INFORME TECNICO DE VERIFICACION CONTRACTUAL ITV Nº 119/2018				
FECHA	24/09/2018.			
REFERENCIA	**CD N° 18/2015** "Construcción de pavimento tipo pétreo en la Fracción los Vencedores".		**ID N°**	296380/2015.
EXPTE.	No remitió documentos.		**FECHA**	--------
CONTRATANTE	Municipalidad de J. A. Saldívar.			
CONTRATISTA	MZ Construcciones de Mauricio Zaracho.			
RUC	904453-1.			
FISCALIZACION	----------			
CONTRATO N° 18/2015	**FECHA**	09/07/2015.	**PLAZO DE VIGENCIA**	Hasta el 31/12/2015.
MONTO del Contrato	Gs 30.340.000.-		**C.C. N°:**	CD-30189-15-109395.
ACTA DE INICIO	**FECHA**	----------	**PLAZO DE EJECUCION**	60 días.
RECEPCION PROVISORIA	**FECHA**	----------	**RECEPCION FINAL**	----------
ADENDAS	----------		**FECHAS**	----------

INFORME TECNICO DE VERIFICACION CONTRACTUAL				ITV Nº 137/2018
Evaluación de Descargo correspondiente al ITV 119/2018.				
FECHA	23/11/2018.			
REFERENCIA	**CD N° 18/2015** *"Construcción de pavimento tipo pétreo en la Fracción los Vencedores".*		**ID N°**	296380/2016.
EXPTE.	No se remitieron descargos.		**FECHA**	----------
CONTRATANTE	Municipalidad de J. Augusto Saldívar.			
CONTRATISTA	MZ Construcciones de Mauricio Zaracho.			
RUC	904453-1.			
FISCA

3.4 Cordones de Hormigón pre-fabricado

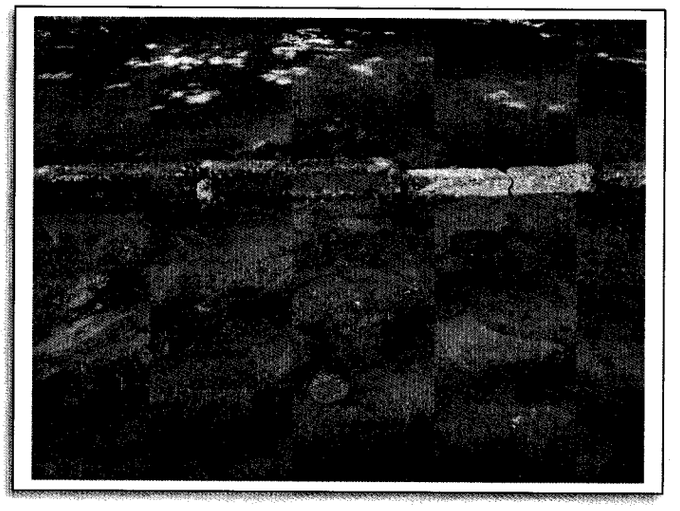
En la verificación in situ se constató que algunas zonas que no contaban con cordones de hormigón. Se tomaron medidas de lo observado siendo las mismas de 50 x 10 x 8 cm en promedio, sin embargo, algunas tenían otras dimensiones incluso algunas se observaron a nivel del suelo, incumpliendo así lo establecido en las EE.TT.
